**Medicina
Democratica**

Oggetto: “Proposta della società SOFC SyngasSrl, con sede in Comune di Mezzolombardo di localizzazione nel piano provinciale di smaltimento dei rifiuti, dell’impianto di recupero di rifiuti non pericolosi, in loc. Casotte”, in Comune catastale Mori - PRESENTAZIONE DI OSSERVAZIONI

La procedura in oggetto riguarda la Valutazione Ambientale Strategica del progetto proposto per il quale risulta depositato il “Rapporto Ambientale di localizzazione”.

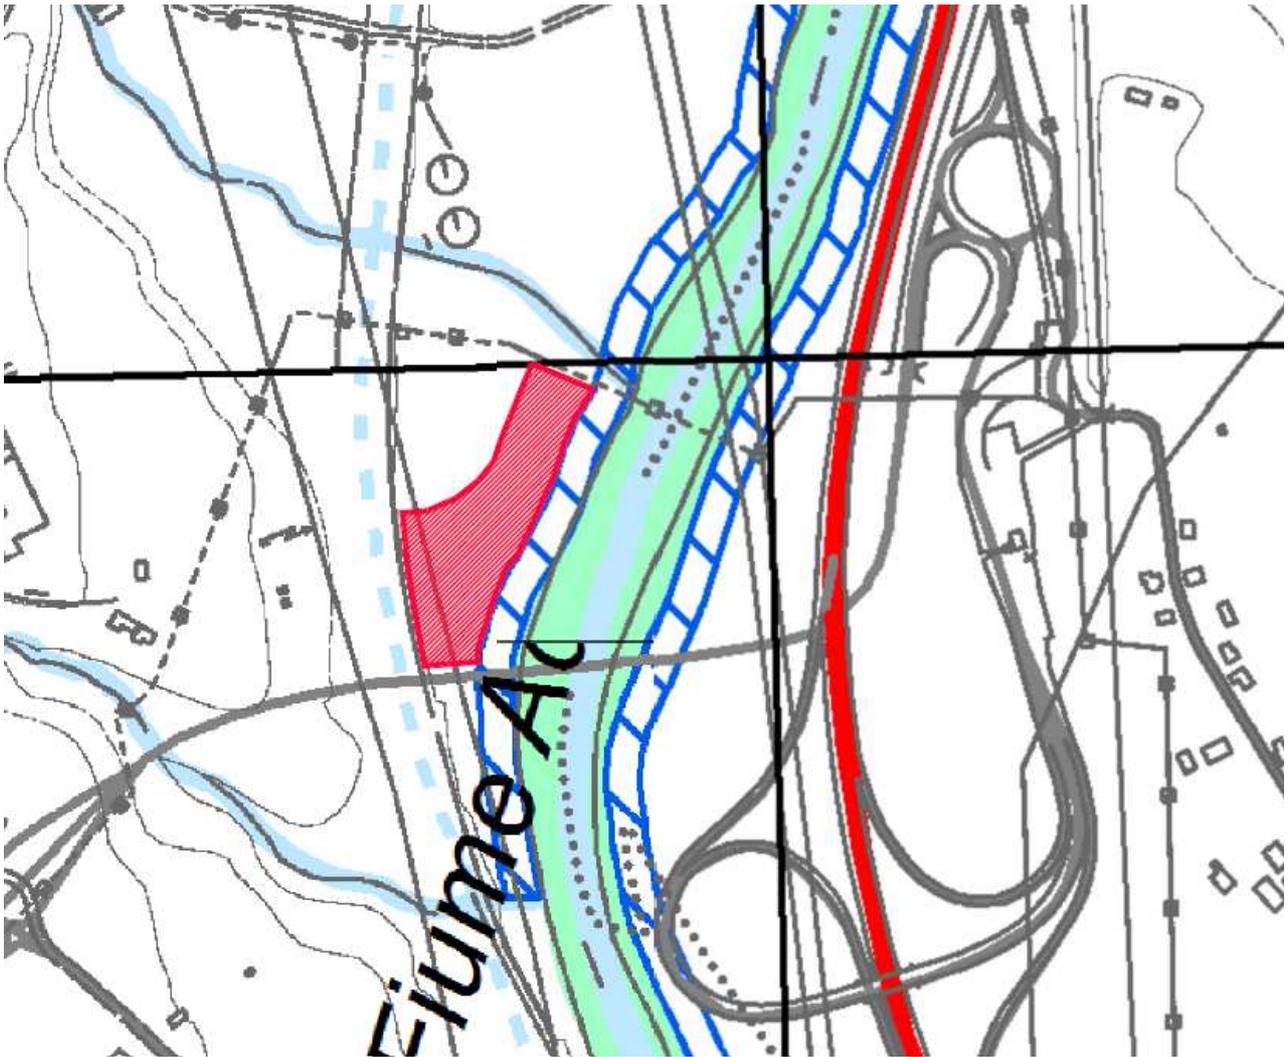
Per quanto concerne gli ambiti fluviali idraulici, non visibili nell'allegato 17, si rammenta il tratto di fiume a nord immediatamente dopo il confine amministrativo tra Mori e Rovereto.

In realtà risulta anche (allegato 16) che l'area appartiene agli **ambiti fluviali paesaggistici** (art. 34 delle norme attuative) .

Il proponente non si sofferma su tali aspetti per verificare la conformità con quanto proposto.

Codice sito: IT3120150

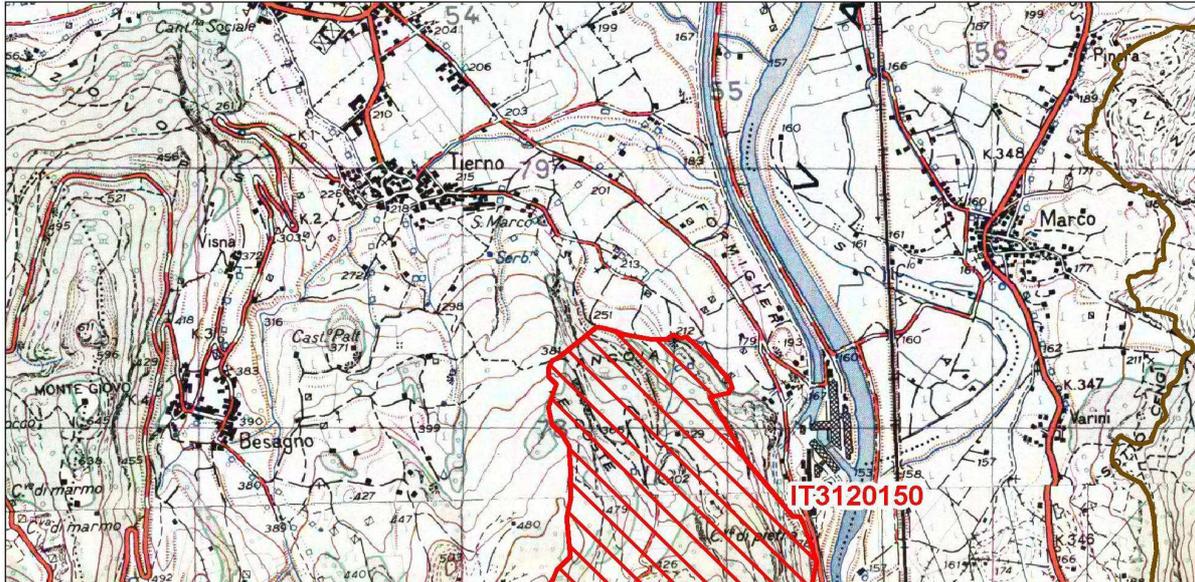
Dal contenuto dell’allegato 19 risulta non conosciuta (non inclusa) la presenza della zona sic IT3120150 “*Talpina*”, il cui perimetro inizia a meno di un chilometro a sud dell’area progettuale. Si allega estratto della cartografia ove emerge che il sito proposto è appena al di fuori della stessa e probabilmente appena al di fuori dell’area compresa dall’allegato 19 volutamente formulato (non mettendo al centro l’area di interesse) per far uscire dal quadro il perimetro dell’area.

Non vi è “*interferenza*” con il sito ovvero il progetto non viene realizzato all’interno del sito ma risulta pacifica la possibilità di “*interferenze*” (impatti) con il sito stesso (es. ricadute delle emissioni, effetto degli scarichi ecc.) e dunque la necessità di una valutazione di incidenza ambientale (VINCA) nell’ambito della procedura di valutazione di impatto ambientale.
